**Modifica per sostituzione lampade HIR 1 9011 e 2 9012 in origine su Toyota IQ/Aygo/Yaris - Opel Astra, ecc.**

← MOD 4005 modifica per HIR 1 ( con 2 lamelle )  
 MOD 4006 modifica per HIR 2 ( con 1 lamella )  
 HIR - della RIA WORLD ITALIA

Posizione dove apportare la modifica per adattabilità

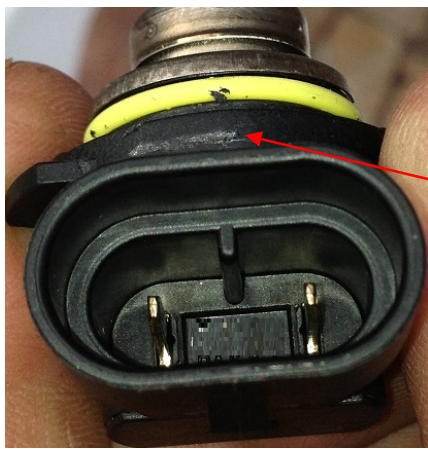
**PRIMA**

**DOPO**  
 Limare leggermente questo lato per poter adattare la nuova HIR
